リコール届出一覧表

リコール届出日：令和2年11月27日

リコール届出番号	外-3129	リコール開始日	準備でき次第開始
届出者の氏名又は名称	ストリートスクーター・ジャパン株式会社 代表取締役社長 白木 秀司	製作国：ドイツ連邦共和国 製作者名：ストリートスクーター有限公司 問い合わせ先：専用フリーダイヤル 0800-808-0780 ホームページ：https://www.streetscooter.com/ja/recall/	
不具合の部位(部品名)	駆動用電動機(固定サブフレーム取付ボルト)		
基準不適合状態にあると認める構造、装置又は性能の状態及びその原因	駆動用電動機固定サブフレームにおいて、メインフレームに固定するボルトの締付トルク設定が不適切なため、締付トルクが不足しているものがある。そのため、走行振動により当該ボルトが緩み、異音が発生して、そのまま使用を続けると、最悪の場合、電動機が脱落し走行不能になるおそれがある。		
改善措置の内容	全車両、固定サブフレーム取付ボルトを新品に交換し、適切なトルクで締めなおす。		
不具合件数	0件	事故の有無	なし
発見の動機	ドイツ本社からの情報による。		
自動車使用者及び自動車特定整備事業者等に周知させるための措置	・使用者：ダイレクトメールにて通知する。 ・自動車特定整備事業者等：使用者を把握しているため、周知のための措置はとらない。 ・弊社HPにリコール実施内容を掲載する。

改善箇所説明図

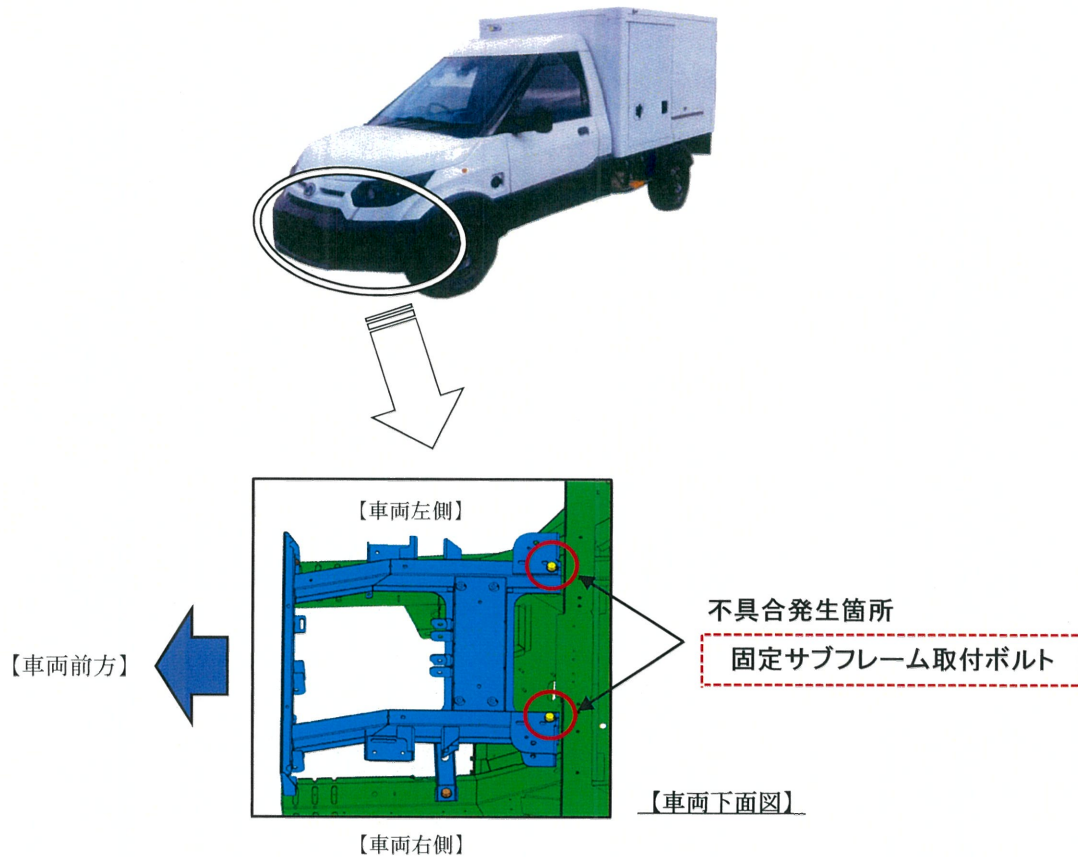
不具合の内容

駆動用電動機固定サブフレームにおいて、メインフレームに固定するボルトの締付トルク設定が不適切なため、締付トルクが不足しているものがある。そのため、走行振動により当該ボルトが緩み、異音が発生して、そのまま使用を続けると、最悪の場合、電動機が脱落し走行不能になるおそれがある。

改善の内容

全車両、固定サブフレーム取付ボルトを新品に交換し、適切なトルクで締めなおす。
